「高レベル放射性廃棄物の地層処分はできるか」に対して

『地層処分研究開発第2次取りまとめ』批判への見解

清水和彦 宮原 要

核燃料サイクル開発機構東濃地科学センター
核燃料サイクル開発機構バックエンド推進部(東京事務所)

図2—レファレンスケースにおける地下水移行経路概念モデル。

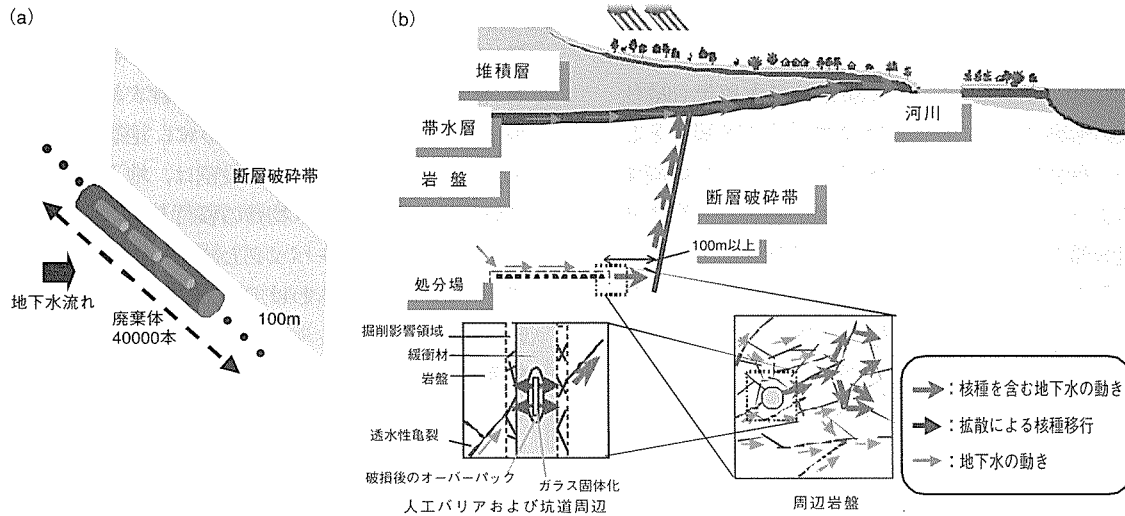
安全評価のモデルについて『科学3月号』では、「コンピュータで計算できるように、ある程度単純なモデル化がなされている。現段階での最善はつくされているとしても、そのモデルがどれだけ現実を反映しているか、とくに危険性を過小評価していないかが問題である」としている。『第2次取りまとめ』では、わが国の幅広い地質環境を対象とすること、また、天然の岩盤が不均質性を有することに配慮し、ニアフィールド(人工バリアとその近傍の岩盤をあわせた領域)の性能に重点をおいた評価を行うこととし、特性がよくわかっていることから天然バリアよりも不確実性が小さい人工バリアに対しては適宜現実性を考慮して核種移行に関わる現象のモデルを構築し、現実的条件で信頼性の高いデータを用いることとした。一方、天然バリアに対しては、地下水の流れる経路を表す概念的なモデルにおいて、処分場

下流側 100 m の位置に大規模な断層破碎帯(地下深部から地表まで鉛直に配置する)が存在することを仮定し、すべての廃棄体(4万本)から断層破碎帯までの距離を一律 100 m とした(図 2(a))。また、処分場から地下水を介して移行した放射性物質が、処分場下流側の岩盤における連続性のある亀裂中を、直線距離にして 100 m 下流側の断層破碎帯へ移行することとし、その後断層破碎帯中を上向きの地下水の流れに沿って、最短距離で地表近傍の帯水層に到達することを仮定した(図 2(b))。このモデルは、地層処分システムの性能を控えめに見積もる安全側にたった考え方に基づいている。したがって、過小評価しているとの批判は適切ではない。

図3——人工バリア周辺の岩盤中の地下水の流れ。

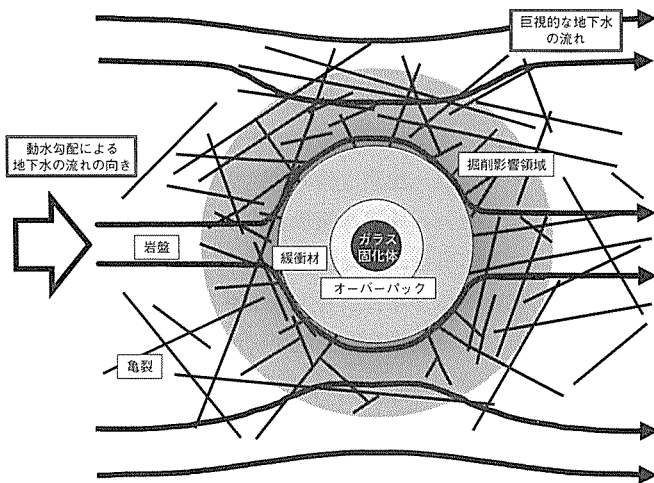
この解析ケースの組み合わせの考え方について『科学 3月号』は、「適切な処分地選定と工学的対策をとるので過度に保守的な設定の評価はしない」としているが、どの程度をもって“過度”とするか自体が大きな問題である」としている。この点にこたえるため、まずどのような要因が安全評価上重要だったかについて述べることにする。『第2次取りまとめ』の感度解析の結果から、地下水の流れが人工バリアと天然バリアの性能に影響を及ぼすために安全評価上とくに重要なことがわかっている。これは以下のような理由による。

る。その影響範囲内において複雑な動きを示す地下水は完全混合するとみなしてよく、したがって、影響範囲内においては局所的な流速を積分した流量(フラックス)により地下水の流れを代表できる(図3)。『第2次取りまとめ』においては、核種移行に影響を与える人工バリア周辺の岩盤の範囲を、坑道の掘削により水理学的に変化をきたす領域(掘削影響領域)と同じと仮定している。人工バリアから放出された核種は人工バリア周辺の岩盤中の代表値である流量により下流側へ運ばれ、天然バリアである岩盤中を移流・分散・拡散により移行していく。地下水流量が小さい場所へ人工バリアを設置すれば、流量により下流側の岩盤へ運ばれる核種量が少なくなる。また、人工バリア周辺岩盤中に核種が停滞することにより人工バリア中の濃度勾配が小さくなり、その結果、人工バリアから放出される核種量が少なくなる。したがって、地下水流量が小さければ、人工バリアと天然バリアは相互に有効に機能を発揮することとなる。

図4—適切なサイト選定と工学的対策による頑健な処分システム構築の例。

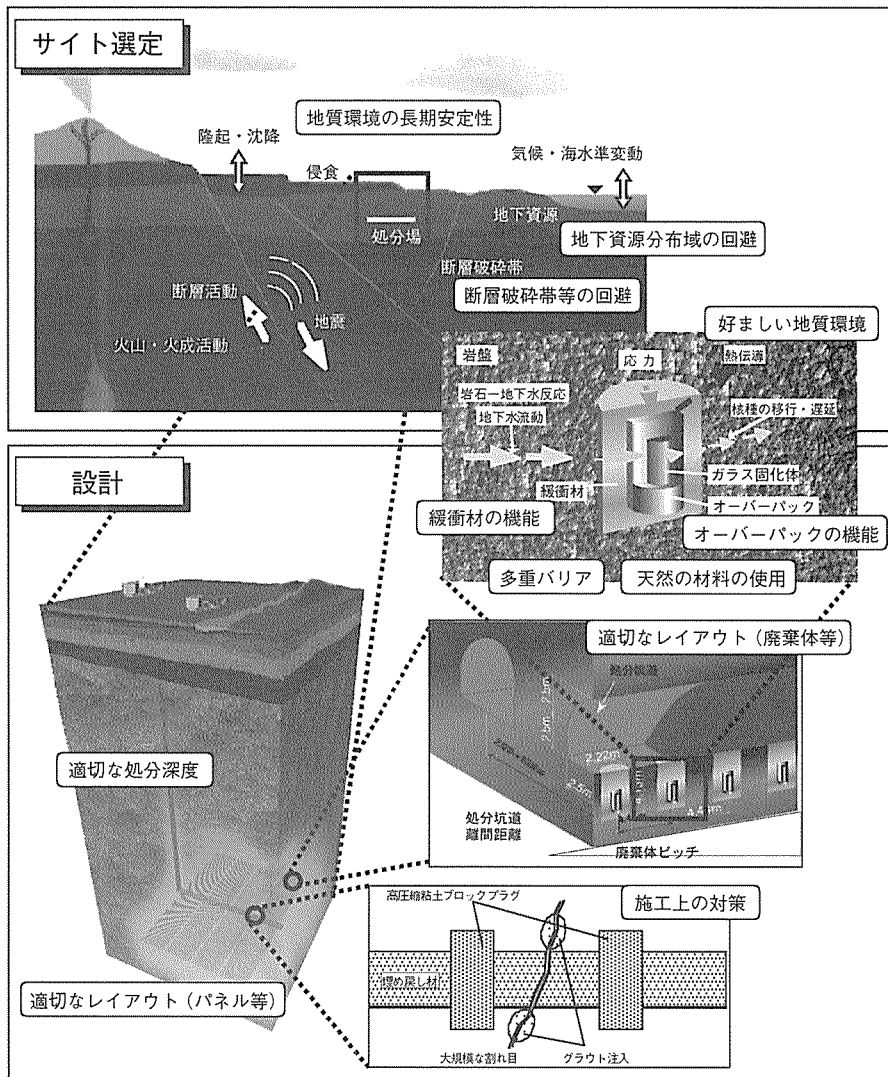
さらに、『科学3月号』では、「破局的なシナリオ」のような「事態が地下深くの処分場でおきていないことを長期にわたって常に確認できるようにする手だてが、周辺住民を含む社会全体の安心のために必要不可欠である」としている。

適切なサイト選定と工学的対策に基づき、将来のさまざまな不確実性に対して、システムの性能が十分頑健であり、余裕をもって安全を確保できるシステムを構築できる見通しを『第2次取りまとめ』で得ている。具体的には、適切なサイト選定によって、地層処分にとって重要な天然現象(火山・火成活動、断層活動など)について、過去数十万年以上にわたる活動の履歴が明らかで、少なくとも将来10万年にわたり、システム性能にいちじるしい影響を及ぼすと考えられる事象が発生しないような、地質環境の長期の安定性が見込まれるところを選ぶことができること(地質環境の長期安定性)や、適切な工学的対策により、将来の人間活動による影響や地表環境の変化による影響を被りにくいよう、適切な深度を設定すること(適切な処分深度)などにより、恒常性のあるシステムを構築することができる。『第2次取りまとめ』に基づく頑健なシステムの構築例を図4に示す。
